Beratungsgegenstand

Vorhabenbezogener Bebauungsplan "Steinbruchsbetriebsgelände an der B28, 3. Änderung", Kurt-Mühlen-Straße 6

- Abwägung der vorgebrachten Äußerungen
- Billigungsbeschluss des Bebauungsplanentwurfs
- Beschluss zur Beteiligung der Öffentlichkeit sowie der Behörden und sonstigen Träger öffentlicher Belange

Überlagerung Brückenunterbau mit der Tiefgarage incl. Verbau

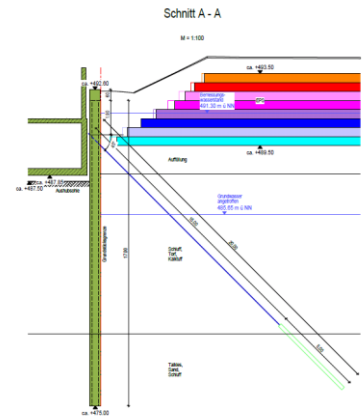
Seitens des Landratsamts wurde der Einwand vorgebracht, dass außerhalb des Erschließungsbereiches von Kreisstraßen in einem Abstand von 15m vom befestigten Fahrbandrand ein Anbauverbot für Hochbauten besteht.“ Dies hätte bedeutet, dass die Tiefgarage und das Gebäude in der jetzigen Form nicht hätte realisiert werden können, da der Abstand der TG vom Fahrbandrand ca. 7,30 beträgt, das Obergeschoss ist ca. 11m vom Fahrbandrand entfernt. Hintergrund für die Auflage war, dass die Brücke über die Bahn mit einem Unterbau aus EPS-Blöcken konstruiert ist und die Tiefgarage des neuen Bauvorhabens incl. seinem Verbau nicht in die Unterkonstruktion der Brücke eingreifen sollte, da Schäden an der Unterkonstruktion beim Ziehen des Verbaus (Spundwände) seitens des Verkehrsamtes befürchtet wurden. Deshalb sollte ein ausreichender Abstand zwischen Brückenunterkonstruktion und Verbau gewährleistet sein. Eine Überlagerung des Unterbaus der Brücke mit dem Gebäude hatte zum Ergebnis, dass der Unterbau teilweise auf dem Grundstück des Investors im Bereich der Stichstraße zum Liegen kommt.

Der Verbau hat an der schmalsten Stelle einen Abstand von ca. 7,30m vom Fahrbandrand der Kreisstraße. Das Landratsamt stimmte diesem Abstand zu unter der Voraussetzung, dass das Grundstücksgrenze nicht überbaut wird

Deshalb musste zuerst der Verbau technisch abgeklärt und mit dem Fachdienst Verkehr abgestimmt werden. Anstelle der Spundwände wurden eine überschnittene Bohrpfehlwand mit Rückverankerung geplant und berechnet. Im Endzustand werden die gebohrten Löcher ausbetoniert und die EPS-Dämmung kann sich nicht verschieben oder setzen. Deshalb sind nach Aussage des Verbauplaners keine Schäden am Brückenbauwerk zu erwarten. Auf dieser Basis stimmte das Landratsamt einer Befreiung vom Anbauverbotsstreifen zu.

Verbau zur Unesco-Pufferzone

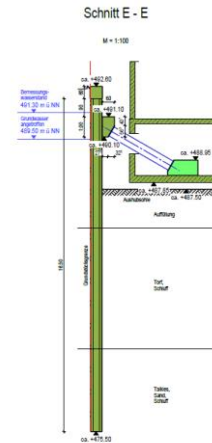
Zur Unesco-Pufferzone (Schnitt E-E) wird anstelle einer Rückverankerung eine steife Verankerung geplant. Unter der Voraussetzung, dass keine Anker in die Welterbe-Pufferzone eingebracht werden, stimmte das Landesamt für Denkmalpflege der Verbauplanung zu.
